Abwägung zur Öffentlichkeitsbeteiligung und Beteiligung der Behörden und sonstigen Träger öffentlicher Belange

**Vorhabenbezogener Bebauungsplan „Gneisenastr. 65-71“
 Einwendungen im Rahmen der öffentlichen Auslegung**

Vorhabenbezogener Bebauungsplan " Gneisenaustraße 65 - 71"

Anlage

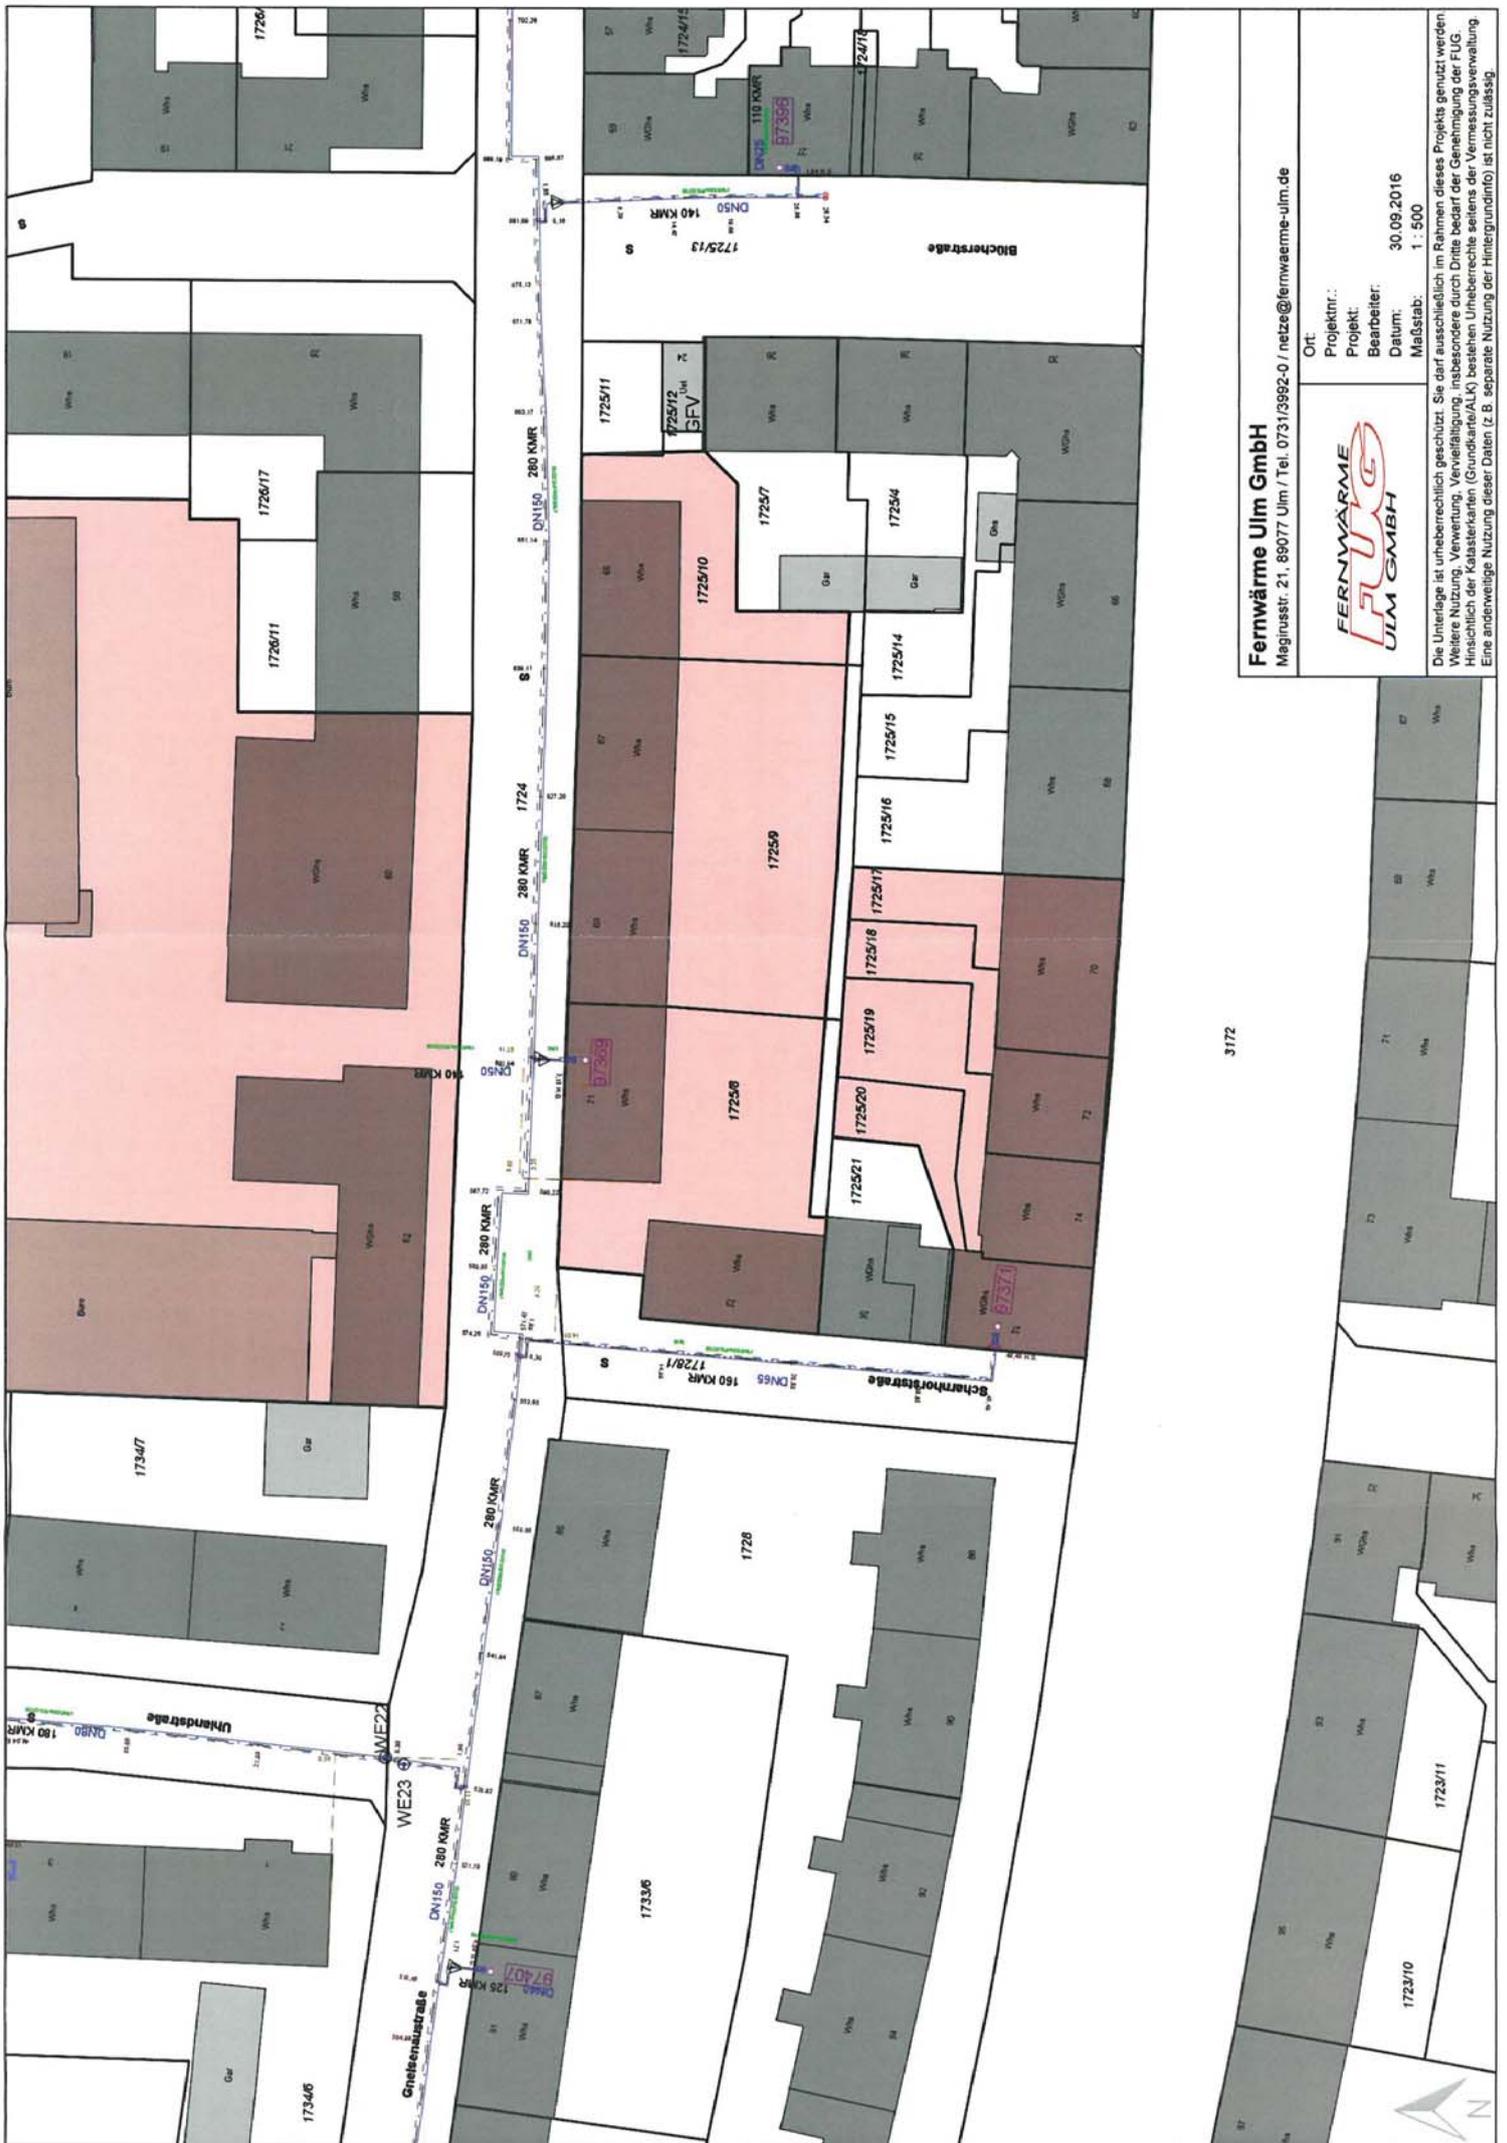
im Grundsatz bestehen gegen den vorhabenbezogenen Bebauungsplan „Gneisenaustraße 65-71“ von Seiten der FUG keine Einwände.

Die Lage der bestehenden Leitungen ist aus dem beigegeführten Lageplan 1:500 ersichtlich.

<p>Fernwärme Ulm mit Schreiben vom 31.07.2017 (Anlage 8.4)</p> <p>Die Äußerung vom 27.12.2016 bleibt weiterhin bestehen:</p> <p>Die bestehenden Wohnhäuser sind an das Fernwärmenetz der FUG angeschlossen, deshalb sollte die FUG frühzeitig vor Beginn der Abbrucharbeiten informiert werden, da der bestehende Hausanschluss zurückgebaut werden muss. Das neu zu erstellende Gebäude kann ebenfalls wieder an das Fernwärmenetz angeschlossen werden.</p>	<p>Die Stellungnahme wurde bereits im Rahmen der Auslegung berücksichtigt. Die Vorhabenträgerin bindet die FUG rechtzeitig in die weitere Planung ein.</p>
<p>Regierungspräsidium Freiburg mit Schreiben vom 11.08.2017 (Anlage 8.5)</p> <p>Das Regierungspräsidium Freiburg verweist auf seine Äußerung vom 27.01.2017 im Rahmen der frühzeitigen Beteiligung.</p> <p>Geotechnik: Sofern für das Plangebiet ein ingenieurgeologisches Übersichtsgutachten, Baugrundgutachten oder geotechnischer Bericht vorliegt, liegen die darin getroffenen Aussagen im Verantwortungsbereich des gutachtenden Ingenieurbüros. Insofern ein Gutachten</p>	<p>Die Stellungnahme wird zur Kenntnis genommen und wurde an die Vorhabenträgerin weitergeleitet. Im Zuge der weiteren Ausführungsplanung wird sie ein Baugrundgutachten veranlassen, zu dem sie sich auch im Durchführungsvertrag ver-</p>

ATVh-Bez.:	Kein aktiver Auftrag	ATVh-Nr.:	Kein aktiver Auftrag
TI NL	Südwest	AsB	31
PTI	Stuttgart	VsB	731B
ONB	Ulm	Name	Miess, Ruben PT122
Bemerkung:		Datum	25.10.2016
		Sicht	Lageplan
		Maßstab	1:500
		Blatt	1

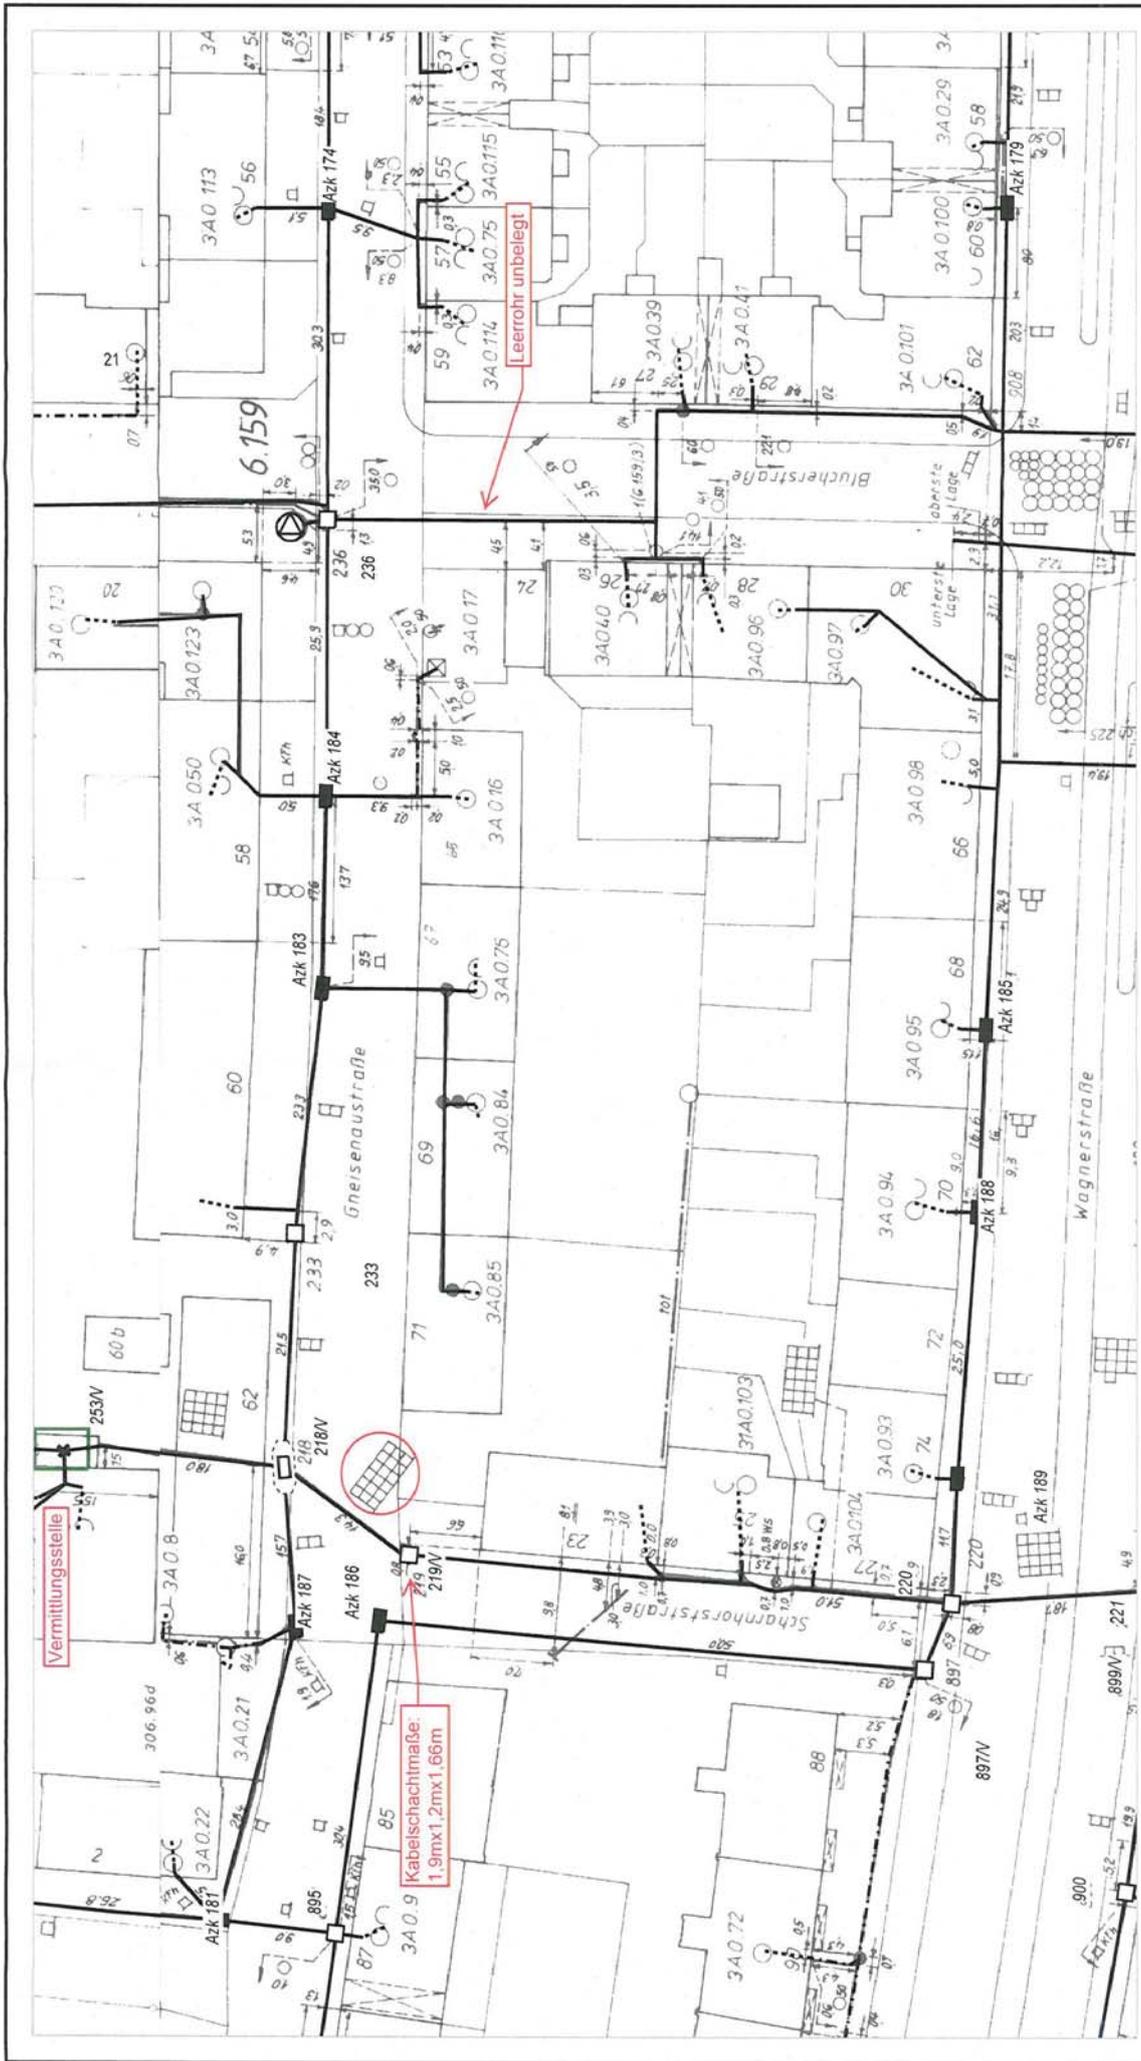
Im betroffenen Bereich befinden sich hochwertige TK-Linien der Telekom, welche nicht beeinträchtigt werden dürfen. Diese befinden sich im westlichen Bereich des Bauvorhabens entlang der Scharnhorststraße (östliche Straßen-Gehwegseite) und bestehen aus 18 Kabelkanalformsteinen (ca. 1,20m x 0,60m). Unsere Leitungen liegen gewöhnlich auf einer Tiefe von ca. 0,60m und im öffentlichen (Gehsteig-)Bereich. Dieser Kabelkanal lässt sich nicht verändern/umlegen, da es sich um die direkte Anbindung an/aus unserer Vermittlungsstelle handelt und ist entsprechend gegen Beschädigung zu sichern um einen störungsfreien Betrieb zu gewährleisten.

Zur Versorgung des Gebiets mit Telekommunikationsinfrastruktur durch die Telekom ist die Verlegung neuer Telekommunikationslinien im Plangebiet und außerhalb des Plangebiets einer Prüfung vorbehalten.

Bitte teilen Sie uns zum Zweck der Koordinierung mit, welche eigenen oder Ihnen bekannten Maßnahmen Dritter im Bereich des Plangebietes stattfinden werden, die angedachten Realisierungszeiten, sowie die Anzahl der zukünftig zu erwartenden Bauplätze/Wohneinheiten.

<p>Deutsche Telekom Technik GmbH mit Schreiben vom 29.08.2017 (Anlage 8.7)</p> <p>Die Äußerung der Deutschen Telekom vom 27.01.2017 gilt unverändert weiter:</p> <p>Im betroffenen Bereich befinden sich hochwertige TK-Linien der Telekom, welche nicht beeinträchtigt werden dürfen. Diese befinden sich im westlichen Bereich des Bauvorhabens entlang der Scharnhorststraße (östliche Straßen-Gehwegseite) und bestehen aus 18 Kabelkanalformsteinen (ca. 1,20m x 0,60m). Die Leitungen liegen gewöhnlich auf einer Tiefe von ca. 0,60m und im öffentlichen Gehsteig-Bereich. Dieser Kabelkanal lässt sich nicht verändern/umlegen, da es sich um die direkte Anbindung an/aus die Vermittlungsstelle der Telekom handelt und ist entsprechend gegen Beschädigung zu sichern um einen störungsfreien Betrieb zu gewährleisten.</p> <p>Die Anbindungen an den Bestand liegen im nördlichen Bereich entlang der Gneisenastraße und können im Zuge der Maßnahme zurückgebaut werden. Im östlichen Bereich des Bauvorhabens entlang der Blücherstraße quert ein Leerrohr die Gneisenastraße.</p> <p>Zur genauen Ortung der Leitungen empfiehlt die Telekom bauseits Suchschlitze zu tätigen.</p> <p>Es wird darum gebeten, die Telekom über Beginn und Ablauf bei einer eventuellen Baumaßnahme so früh wie möglich, mindestens 16 Kalenderwochen vor Baubeginn, schriftlich zu informieren, damit die Maßnahmen rechtzeitig koordinieren können.</p>	<p>Die Stellungnahme wurde der Vorhabenträgerin weitergeleitet. Da die Leitungen unmittelbar an das Gebäude angrenzen und aus Kostengründen nicht verlegt werden können, ist bei der Bauausführung besonderes Augenmerk auf die Sicherung der Leitungen zu legen. Zur genauen Lagebestimmung werden vor Baubeginn Suchschlitze ausgebaggert um den genauen Verlauf der Leitungen festzustellen und geeignete Erhaltungsmaßnahmen in Abstimmung mit der Telekom festzulegen.</p> <p>Die Stellungnahme wird zur Kenntnis genommen und wurde zur Berücksichtigung an den Vorhabenträger weitergeleitet.</p> <p>Dem wird entsprochen.</p> <p>Die Telekom wird im Rahmen der koordinierten Leitungsplanung frühzeitig in die weiteren Planungsschritte eingebunden.</p>
